中部電力

静岡県および御前崎市による津波対策工事ほか追加工事の点検および確認（第99回）

静岡県および御前崎市による津波対策工事ほか追加工事の点検および確認（第100回）

免震用オイルダンパーの現場確認状況

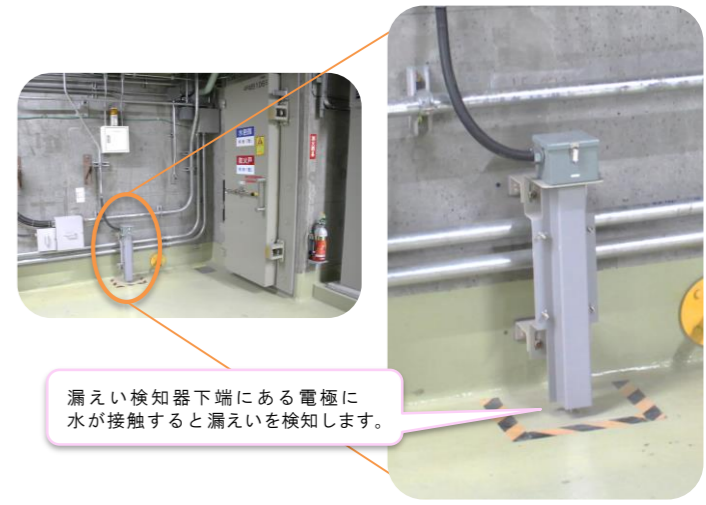
本日の点検で、中部電力の計画どおりに実施されていることを確認した。安全対策工事は重要な工事であるため、今後も着実に実施していただきたい。

本日の点検で、設備の配備が計画どおりになされていることを確認した。今後も市民の安心・安全のため適切な設備の配備をお願いする。
